アンケートで頂いた主な意見と区の考え方

上鷲東公園 再整備ニュース

Vol.5

発行：中野区公園課
発行日：令和6年8月

●再整備プラン（基本設計）

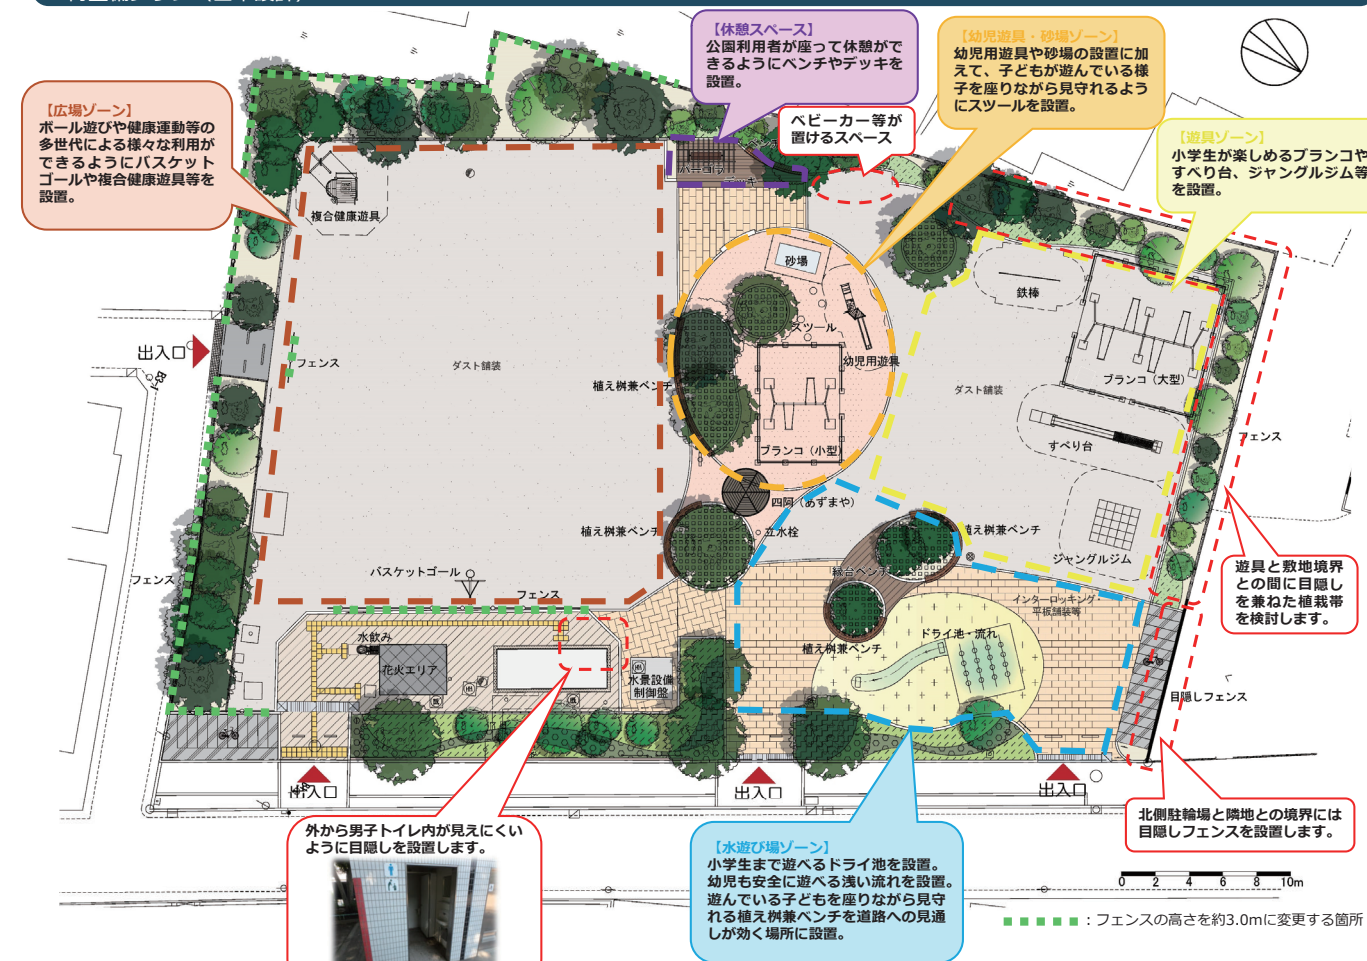
①当初の予定より木が少なく、日影が減っているのではないかな。

②砂場に設置されているフジの木を切らないで欲しい。

①ブランコが2つあるので、ブランコ(小)の種類を変えても良いのではないかな。

②砂場に日影ができる日よけが欲しい。

③複合遊具の設置がないのはなぜか。

①園内の中高木は基本的に残置する方針としておりますが、樹木の状態(枯れなど)や安全性(道路の見通しなど)に影響する樹木は伐採や補植を行います。

②フジの移植について検討しましたが、老木で根元が空洞化しており、枯れてしまう可能性が高いことが分かりました。休憩スペースの屋根等を活用し、新たにフジを育てていくことを検討します。

①現在ブランコの利用に順番待ちが生じているとの声を受け、ワークショップでの話し合いを経て、幼児用と児童用の2つを設置することとなりました。

②樹木による日影や周辺の動線を考慮し、検討いたします。

③ワークショップにて、複合遊具と単体遊具のどちらを設置するかの話し合いがなされ、子どもの自由な遊びを促すことや、周辺公園との差別化を図る観点から、単体遊具を設置することとなりました。
